ELECTROCENTRALE BUCUREȘTI S.A.

Referitor: Clarificari la documentatia de atribuire pentru achizitia cu nr. ADV1543436/12.08.2026 - Piese schimb pompa VF 40 din cadrul Sectiei chimici - CTE Bucuresti SUD (DDA357)

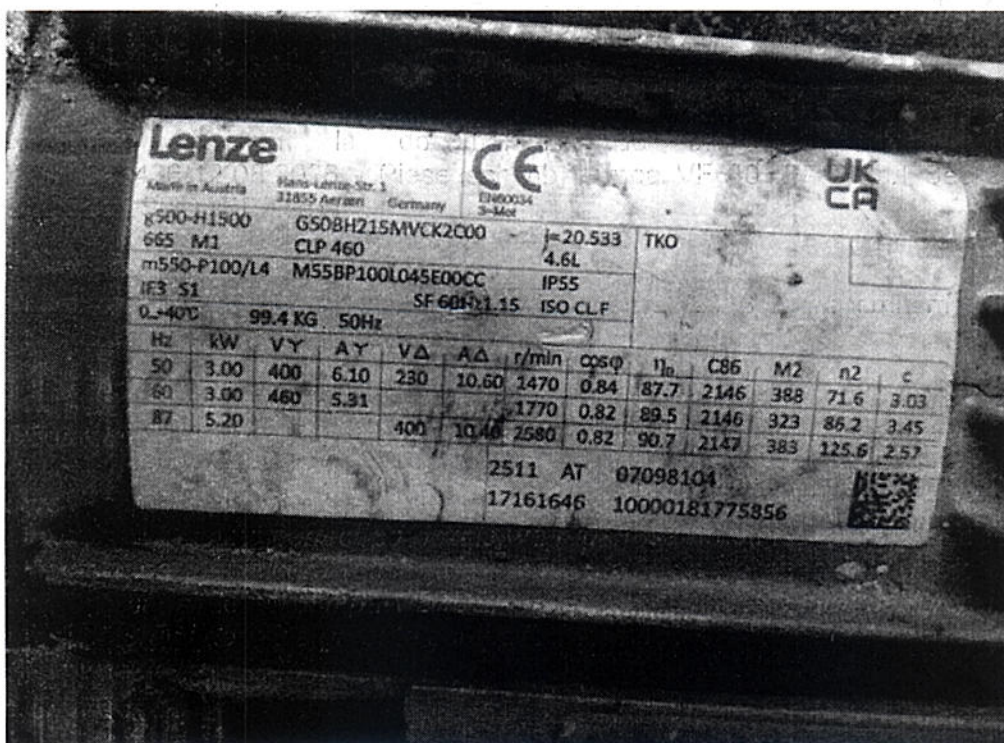
Intrebare 1: "1. Referitor la Cap. V, pct. 5 – Vizualizarea echipamentelor în instalație:

Deoarece modelul de business al companiei noastre presupune furnizarea echipamentelor direct de la producător pe baza specificațiilor tehnice stricte de catalog, nu vom putea da curs recomandării de a efectua o vizită tehnică în teren. Pentru a ne asigura că ansamblul oferat se va potrivi perfect pe poziție, vă rugăm să ne puneți la dispoziție fotografii clare cu plăcuțele de identificare (etichetele tehnice) atât de pe ansamblul motor-reductor LENZE existent, cât și de pe pompa VERDER FLEX VF 40. Aceste informații vor fi transmise direct producătorului pentru a garanta compatibilitatea 100% a flanșelor."

Raspuns 1:
